改善箇所説明図

GM製シボレートレイルブレイザー専用のキセノンヘッドライト装置の電気回路が不適切なため、そのままの状態で使用を続けると、車両側ヘッドライト用電気回路のヒューズが溶断し、ヘッドライトが点灯しなくなるおそれがある。

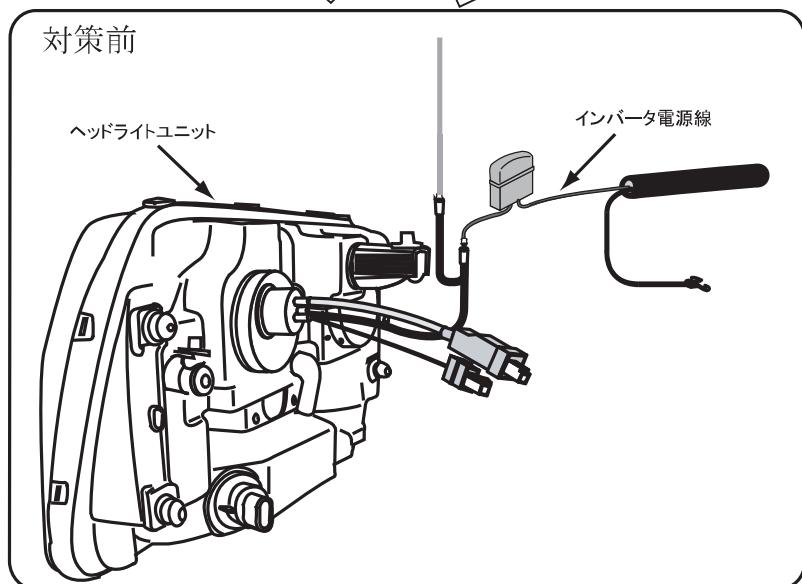
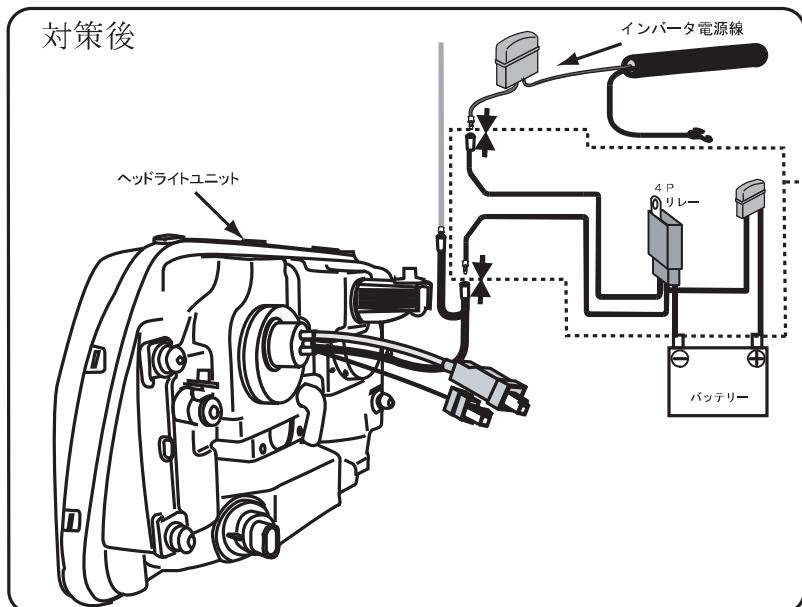
不具合発生箇所

ヒューズ N o 53 or N o 57

対策リレーハーネス

改善の内容
全車両、対策用ハーネスを追加装着する。
